监理通知单

工程名称：新乡市杭泰光伏发电有限责任公司爱康建材 2.6MW 分布式光伏发电项目

编号：ZHN-JLTZD-002

事由：关于施工安全事宜

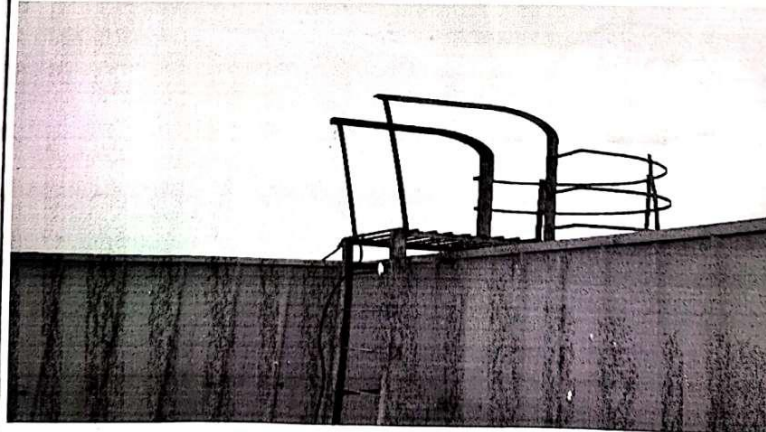
1. 4号厂房屋面需做临边防护。底部到顶部女儿墙不足1.2米都需要做临边防护。

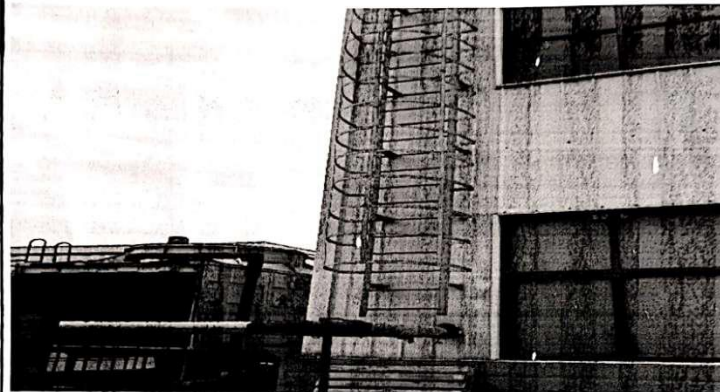
2. 4号厂房直爬梯顶端扶手处有晃动，需加固。
